Oggetto n. 72 del 3 novembre 2015 - Espressione delle osservazioni nell'ambito del procedimento di Valutazione di Impatto Ambientale (VIA) di competenza statale relativo al progetto "Aeroporto di Firenze - Master Plan Aeroportuale 2014 - 2029" in seguito alle integrazioni presentate dal proponente in data 04 settembre 2015

PROCEDURA DI VALUTAZIONE DI IMPATTO AMBIENTALE AI SENSI DELL'ART. 23 DEL D.LGS. 152/2006 E S.M.I. RELATIVA AL PROGETTO "AEROPORTO DI FIRENZE - MASTER PLAN AEROPORTUALE 2014/2029". VALUTAZIONI SULLO STUDIO DI IMPATTO AMBIENTALE IN SEGUITO ALLE INTEGRAZIONI PRESENTATE DAL PROPONENTE IN DATA 04/09/2015

Allegato A alla Deliberazione di Giunta Comunale n. 72 del 03/11/2015

Allegato B alla Deliberazione di Giunta Comunale n. 72 del 03/11/2015

Figura 1 - L'area della "buffer-zone" intorno alla Villa Medicea di Poggio a Caiano, patrimonio UNESCO dell'Umanità

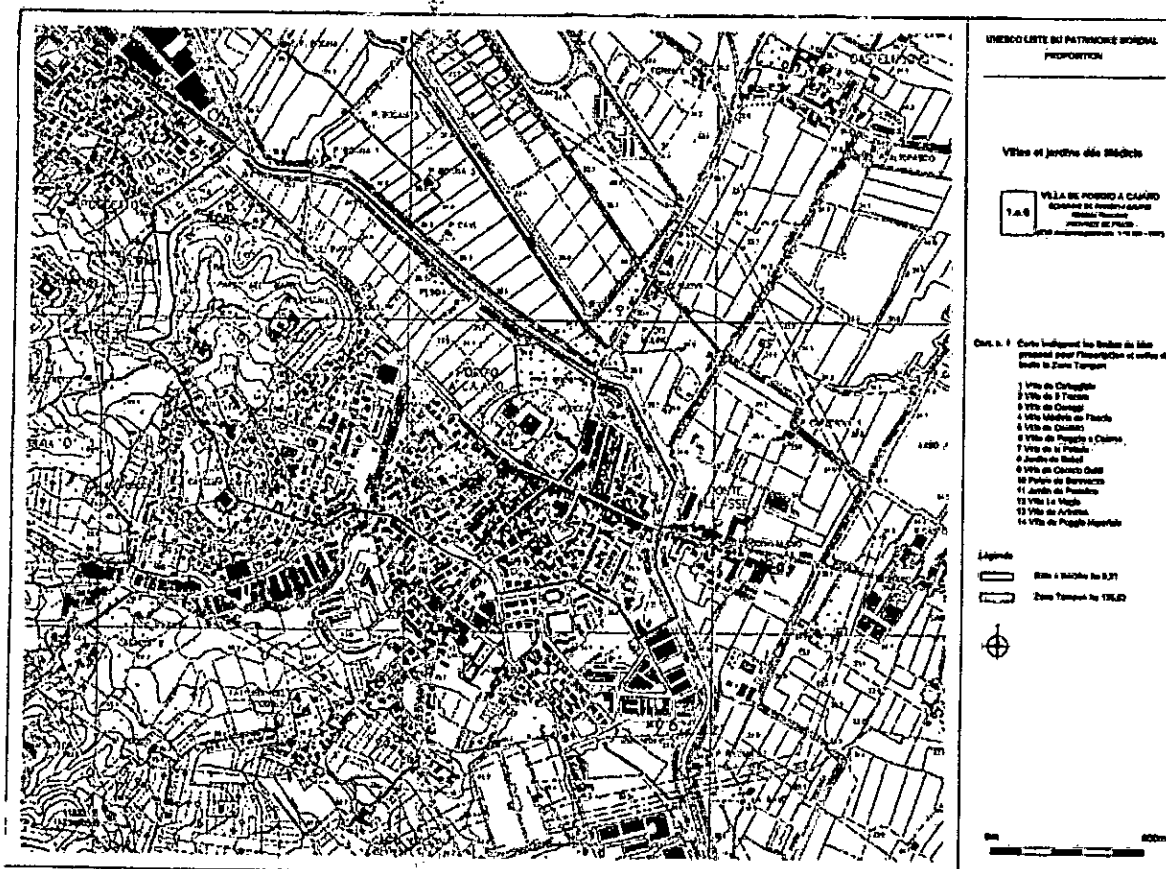
Va considerato che la stessa Unesco individua un'area specifica e delimitata in apposita cartografia, a tutela del patrimonio individuato, caratterizzata da una fascia tampone (Buffer zone - vedi Figura 1), che nel nostro caso individua un'ampia porzione di territorio del Comune di Poggio a Caiano. Sulla cartografia l'area rappresentata bidimensionalmente, comporta una tutela massima, che va valutata, indubbiamente anche sull'asse verticale e pertanto ad una certa distanza in altezza dal suolo sottostante.

Pertanto si ritiene opportuno, nell'individuare le rotte, che queste evitino di sorvolare tale area. Per analogia, le stesse considerazioni andrebbero considerate per tutte le aree Unesco presenti nell'ambito più ampio dell'intervento di ampliamento dell'aeroporto.

Si ritiene che tali valutazioni non siano state prese nella giusta considerazione nella documentazione prodotta con le integrazioni.
